ODPOWIEDZI NA PYTANIA DO SIWZ

Dotyczy: zapytania do SIWZ na „Rozbudowę sieci ciepłowniczej do Os. XX-lecia II RP w Kartuzach” (termin składania ofert 10.01.2019r.)

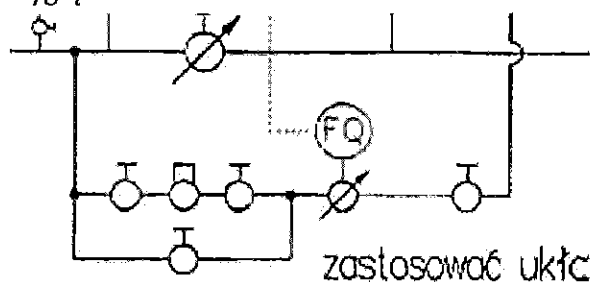
Pytanie nr 17:

Proszę o doprecyzowanie, czy układ uzupełnienia dla węzła wiszącego ma faktycznie tak wyglądać?

**Odpowiedź na pytanie nr 17:**

Zamawiający dopuszcza zastosowanie dla węzła „wiszącego” jednego zaworu odcinającego przed i jednego za wodomierzem.
